**Compléments apportés à la DREAL concernant le dossier de demande  
d'examen au cas par cas pour la mise à jour du zonage d'assainissement eaux  
usées sur la commune de Voissant**

N° de référence de la demande : 009636/KK PP

Demande de compléments en date du 09/12/2025

Figure 1 : Plan du réseau séparatif et de la STEP projetés sur le hameau de Renardière

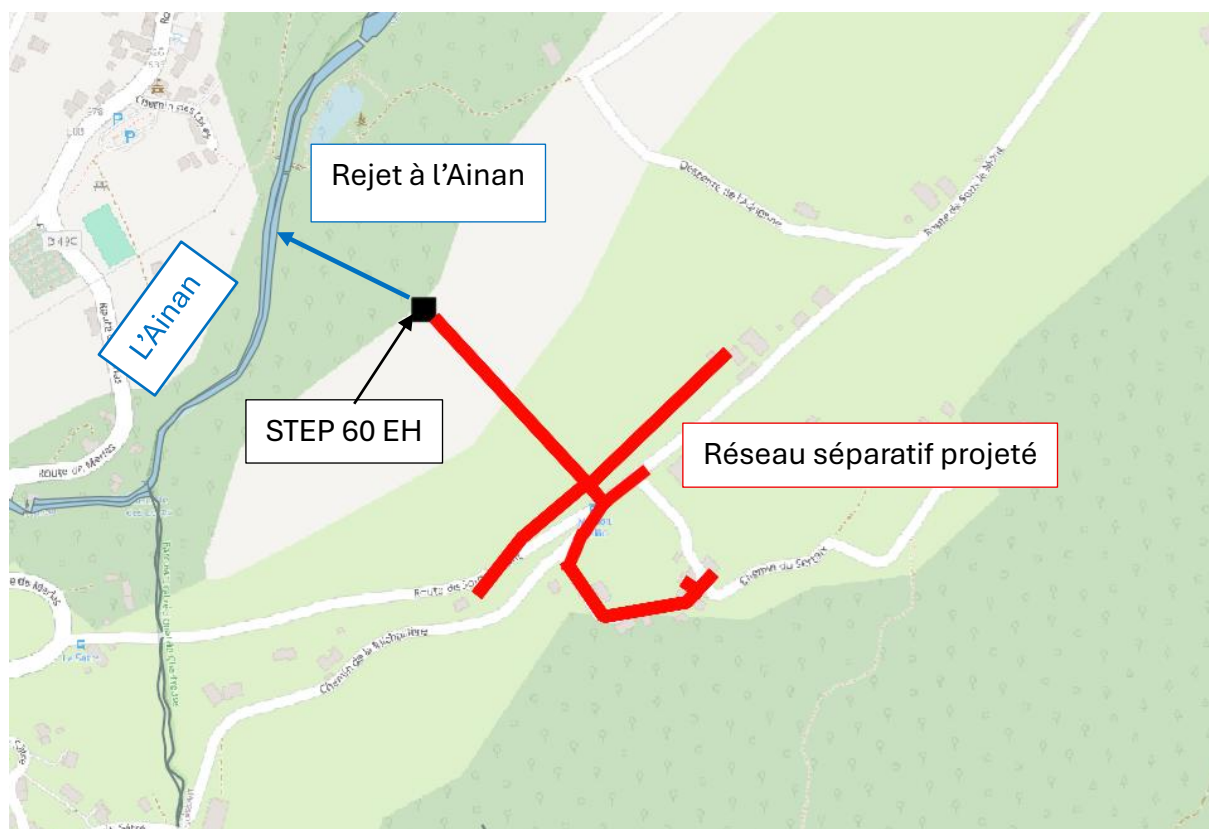
- ***Carte d'aptitude des sols à l'infiltration ayant servi à l'établissement du zonage, à l'échelle de l'ensemble de la commune***
  - Cf. carte en PJ
- ***S'agissant de l'installation de deux stations d'épuration de type filtres plantés et de l'extension de 1350 ml de réseau d'assainissement séparatif pour raccorder deux hameaux :***

- ***de détailler les caractéristiques de ces installations et des travaux nécessaires, et d'analyser pour chacun l'état initial de l'environnement des secteurs concernés, les incidences de ces travaux sur l'environnement, et de présenter le cas échéant les mesures ERC que vous comptez mettre en œuvre, avec une attention particulière sur les potentielles atteintes aux eaux superficielles et souterraines ; si les nouvelles installations auront pour conséquence des rejets dans le milieu naturel, il convient de communiquer un document cartographique permettant d'identifier la localisation de ces travaux, les cours d'eaux et le statut éventuel de ces cours d'eau, de communiquer des éléments d'évaluation des impacts des rejets sur le milieu naturel, la qualité physico-chimique des cours d'eau, et de communiquer des éléments d'analyse au regard des objectifs de bon état affichés dans le SDAGE ;***

La solution de traitement retenue par le Pays Voironnais sur la base de l'étude de faisabilité consiste à traiter les effluents via un dispositif de type filtre planté de roseaux (filière extensive ; scénario 1a). D'autres solutions ont été étudiées (raccordement au réseau existant) mais n'ont pas été retenues en raison notamment de leur coût.

Capacité nominale :

- environ 60 EH pour la station de Renardière
- environ 75 EH pour la station de Verchères

Le projet prévoit la création d'environ 1350 ml de réseaux séparatifs.

La localisation de ces travaux est présentée ci-dessous.

*Figure 9 Plan des hameaux Renardière et Verchères*

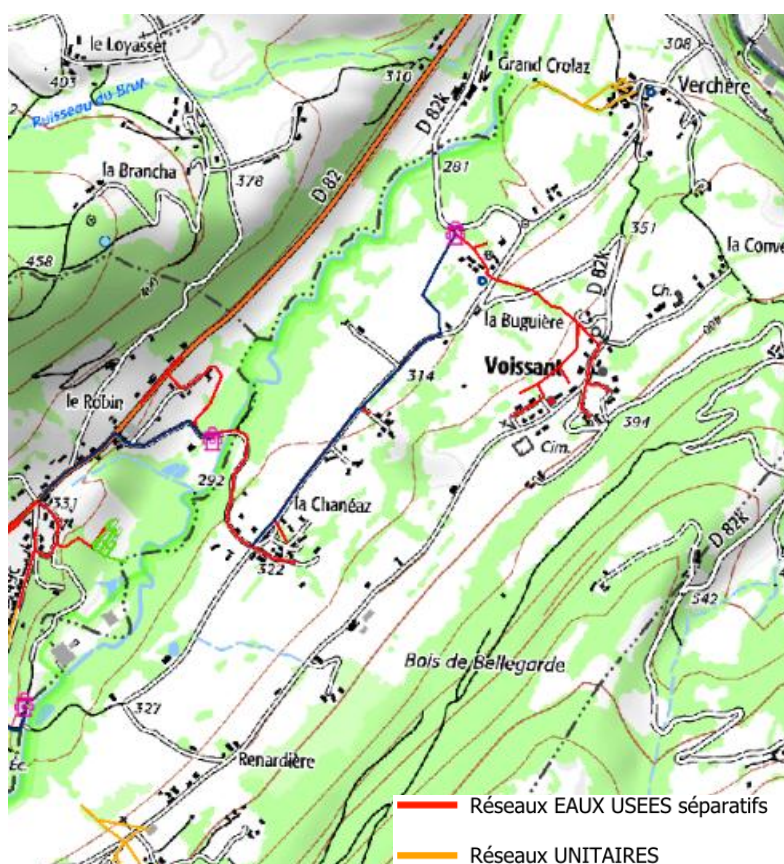
- ***nous préciser l'organisation actuelle de l'assainissement collectif pour les deux hameaux concernés (comment sont traitées leurs eaux usées ?) ;***

Les hameaux de La Renardière et des Verchères sur la commune de Voissant sont des hameaux géographiquement éloignés l'un de l'autre et du réseau d'eaux usées existant qui collecte le village de Voissant.

Ces deux hameaux présentent des caractéristiques similaires. Ils sont équipés d'un réseau unitaire ancien collectant à la fois les eaux usées et les eaux pluviales. Les effluents sont actuellement rejetés directement, sans traitement, dans une combe rejoignant à terme le cours d'eau de l'Ainan.

Les habitations relevant de l'assainissement collectif dans ces deux hameaux ne peuvent, au regard de leur configuration (maisons majoritairement accolées et disposant de peu de surface disponible), être orientées vers des solutions d'assainissement non collectif.
